Deel	Groep
P 400	28
Betreft	NO
onstabiel en/of verhoogd stationair draaien	NL411
	Datum
	940620

Service Bulletin

Bij de 400 serie met B18U motor kan het voorkomen dat de motor onstabiel en/of verhoogd stationair draait.

E.W.P.: Versterkingsset B18U (motorvar. 16) MY92-95 (gedeeltelijk)

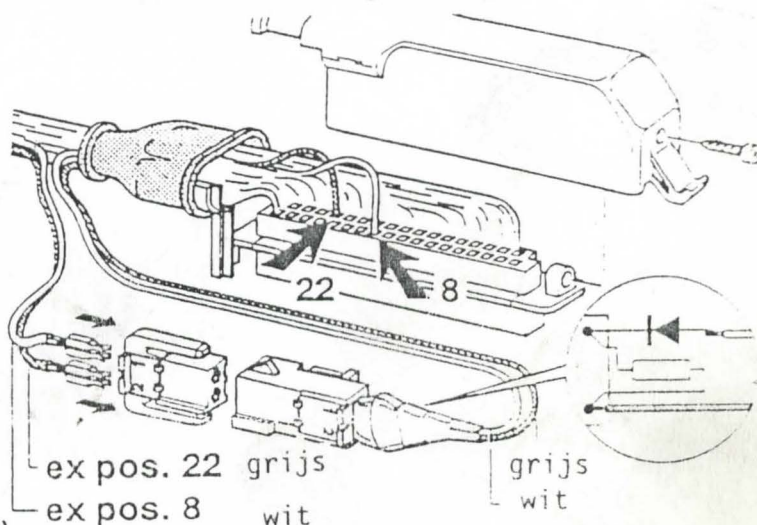
De stroomsterkte welke de ECU door de stationair schakelaar op het gasklephuis stuurt is erg laag (1 mA) waardoor de schakelaar gevoelig is voor vervuiling.

Breng een "stroomversterkings"-set aan tussen de ECU en de stationair-schakelaar (o/n 3345531-2).

Monteer de set als volgt: (zie tekening)

- verwijder de steker van de ECU en maak deze open
- verwijder 2 draden uit de steker van de ECU
 - > wit uit positie 8
 - > grijs uit positie 22 (dit kan ook een grijs/witte draad zijn)
- breng deze draden aan in de 2-polige steker (vrouwtje) volgens tekening
- breng de 2 draden van de 2 polige steker (mannetje) aan in de steker van de ECU
 - > wit in positie 8
 - > grijs in positie 22
- maak de steker van de ECU dicht, verbind de 2-polige stekers met elkaar en tape deze vast aan de kabelboom

Na deze modificatie is de stroomsterkte door de stationair schakelaar toegenomen tot 14 mA.
